Service Bulletin

BETR.
Eentraps koelventilator

B18EP/FP
480

Aanpassing schakelpunt temperatuur (koelventilator)

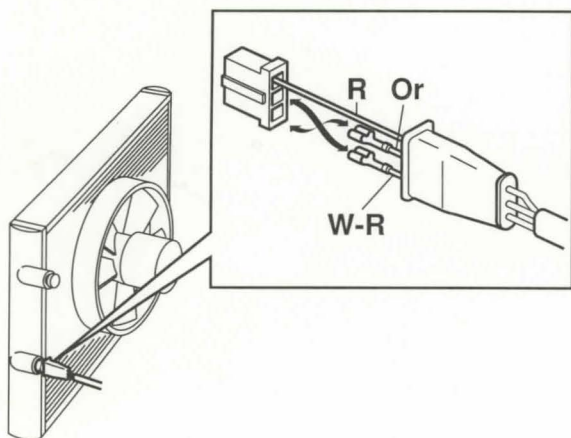
Probleem:

Bij 480 uitvoeringen met B18EP/FP motoren (zonder airconditioning) van chassisnr. 560493 tot chassisnr. 564081 schakelt de eentraps koelventilator pas in bij 101 °C.

Wissel de Wit/Rode met de Oranje draad om op de **temperatuurschakelaar**. Het schakelpunt ligt dan op 92±2 °C.

Controle:

Laat de motor stationair draaien. Controleer op het info-centrum of de ventilator bij de juiste temperatuur inschakelt.

Als de koelventilator van een 480 met B18EP/FP motor zonder airconditioning (tussen chassisnr. 560493 en 568962) vervangen wordt door een **nieuwe** moeten de draden weer terug gewisseld worden.
